**URGENT FIELD SAFETY NOTICE
MEDICAL DEVICE CORRECTION**

MAQUET CARDIOSAVE hybrid and MAQUET CARDIOSAVE rescue

Product Code/Part Number:	0998-XX-0800-XX
Distributed Affected Lot Number:	All
Distribution Dates:	Since March 6, 2012

Figuur 1 – Monitor Display (1 – Helium Indicator)

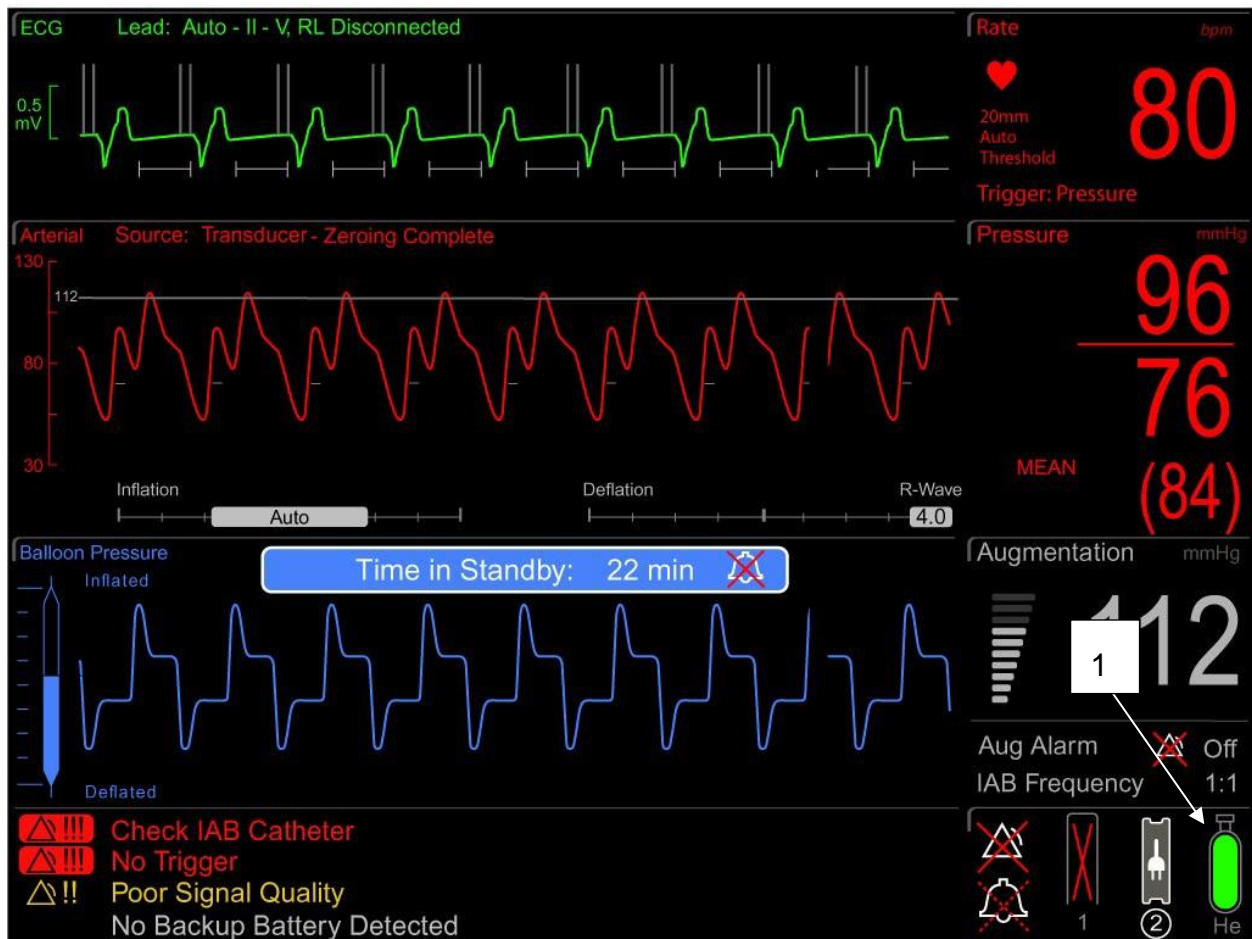
Tijdens elektromagnetische compatibiliteitstests (EMC) in een extern laboratorium, heeft het personeel van Getinge vastgesteld dat in de aanwezigheid van enkele uitgestraalde RF-storingen, de heliumindicator op de Cardiosave IABP (zie afbeelding 1) met tussenpozen de resterende heliumcapaciteit zou overrapporteren. Nadat de storing was verwijderd, herstelde de Helium-indicator zich altijd binnen 10 seconden volledig om het juiste niveau weer te geven zonder overrapportage.

Uit het onderzoek van Getinge bleek dat de overrapportage van de heliumcapaciteit met tussenpozen zou voorkomen in frequentiebereiken tussen 80 MHz - 1 GHz. Mogelijke storingsbronnen zijn: radiocommunicatie, mobiele telefoon, wifi, RFID-apparatuur en apparatuur die niet voldoet aan de huidige elektromagnetische compatibiliteitsnormen.

Het is belangrijk op te merken dat na verwijdering van de bron van EMC-interferentie de heliumindicator werkt zoals bedoeld.

Datascope/Getinge ontwikkelt een hardwarecorrectie om dit probleem aan te pakken. Een servicevertegenwoordiger van Datascope/Getinge zal contact met u opnemen om de installatie van de correctie te plannen, indien beschikbaar. Deze werkzaamheden worden voor uw instelling kosteloos uitgevoerd.

Figuur 2 – Top Paneel (1 – Mechanische Heliummeter)

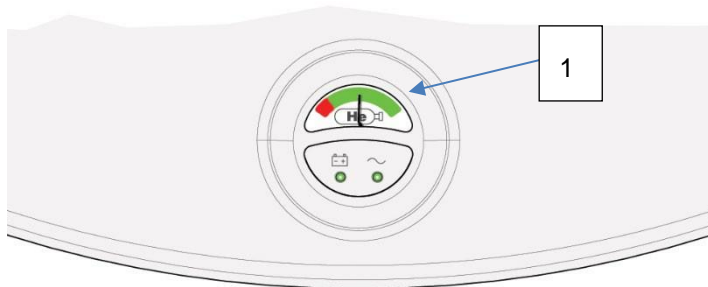
Aangezien de mechanische meter niet wordt beïnvloed door EMC, bekijkt u de mechanische meter op het Cardiosave-bovenpaneel (zie afbeelding 2) om de resterende heliumcapaciteit te beoordelen in geval van vermoedelijke EMC-storingen.

Maximaliseer waar mogelijk de scheiding van het Cardiosave-systeem van andere elektronische apparatuur, communicatieapparatuur en kabels (bijv. stroom- en communicatiekabels). Volg in het bijzonder de aanbevolen scheidingsafstanden tussen communicatieapparatuur en de Cardiosave-apparatuur zoals gespecificeerd in de Cardiosave Gebruiksaanwijzing.
